**Avis délibéré de la Mission Régionale d'Autorité  
environnementale Pays de la Loire  
sur le projet de révision allégée n°2 du plan local  
d'urbanisme intercommunal (PLUi) d'Ombree d'Anjou,  
Armaillé, Bouillé-Ménard, Bourg-L'Evêque et Carbay  
(49)**

n°MRAe : PDL-2020-4927

Cartes extraites du rapport de présentation – page 78 – secteur avant/après le projet de RA2

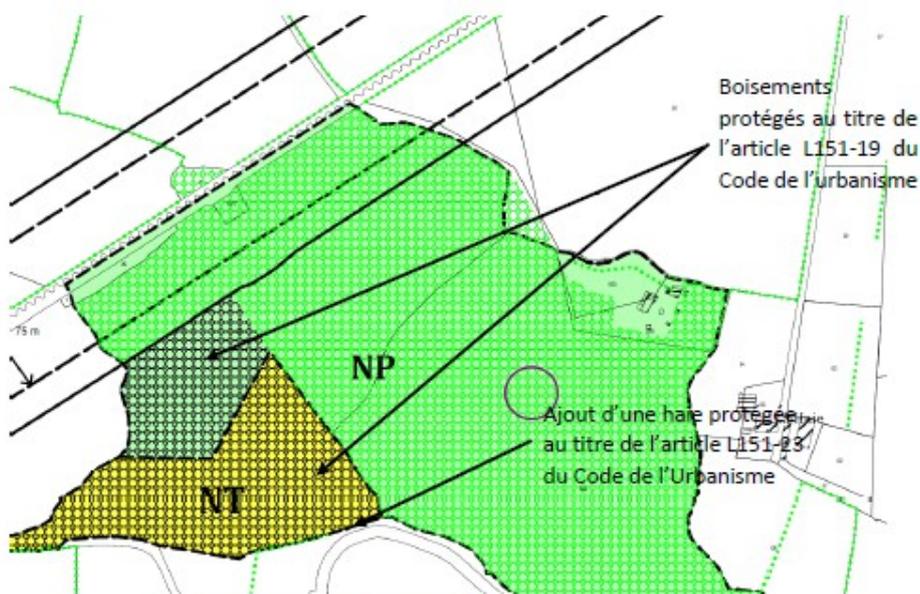
La modification de la protection de la partie du boisement située immédiatement au nord de la nouvelle zone NT au sein du règlement graphique, dont la nouvelle trame n'identifie plus un enjeu écologique mais un seul intérêt paysager par rapport au PLUi en vigueur s'explique par la volonté de permettre un projet touristique susceptible de générer notamment un dérangement des espèces fréquentant le site. Le passage d'une trame de boisements protégés au titre de l'article L.151-23 du code de l'urbanisme à une protection au titre de l'article L.151-19 doit toutefois être expliquée à la lumière des critères ayant initialement contribué à son classement au titre de ses enjeux écologiques. Le règlement écrit précise cependant que tous travaux affectant le boisement seront soumis à déclaration préalable et devront répondre à deux obligations que sont : l'inscription en cohérence avec un projet d'ensemble concourant à la valorisation paysagère et touristique du site et la conservation du caractère boisé du site, apprécié dans sa globalité. Dès lors, se pose la question du maintien de la fonctionnalité du secteur en tant que corridor écologique repéré dans la TVB au PLUi en vigueur.

***La MRAe recommande d'apporter une justification à la modification de la trame de protection attribuée au boisement situé au nord du STECAL créée et de démontrer la bonne mise en œuvre de la démarche éviter, réduire, compenser, dans la mesure où les fonctionnalités du secteur, en particulier son rôle en termes de continuité écologique, ne sont plus reconnues dans le règlement.***
